改善箇所説明図

基準不適合発生箇所

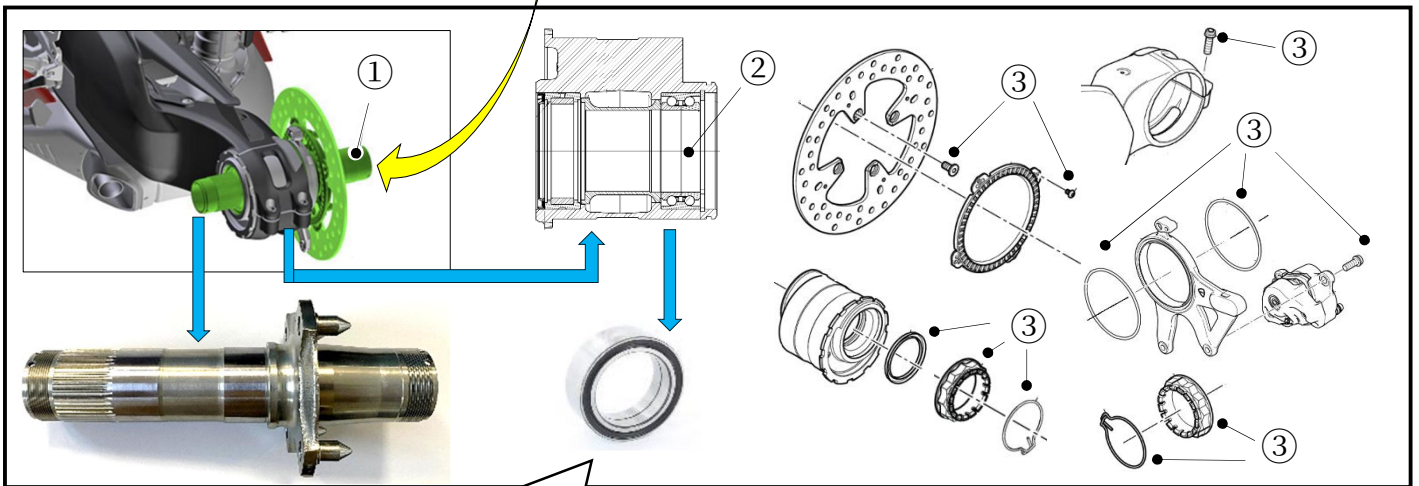
後輪車軸において、強度検討が不十分なため、切欠部に過度な応力が生じることがある。そのため、走行中に後輪車軸に亀裂が入り、異音が発生し、最悪の場合、後輪車軸が破断し、転倒するおそれがある。

1. 後輪車軸①を対策品に交換する。
2. ボールベアリング②を新品に交換する。
3. 関連部品③を点検し、損傷があれば新品に交換する。
※関連部品 (ボルト、ナット、クリップ、リテーナー、ダストガードなど)

全車両、後輪車軸を対策品に交換し、ホイールベアリングを新品に交換する。なお、後輪車軸の関連部品を点検し、損傷があれば新品に交換する。
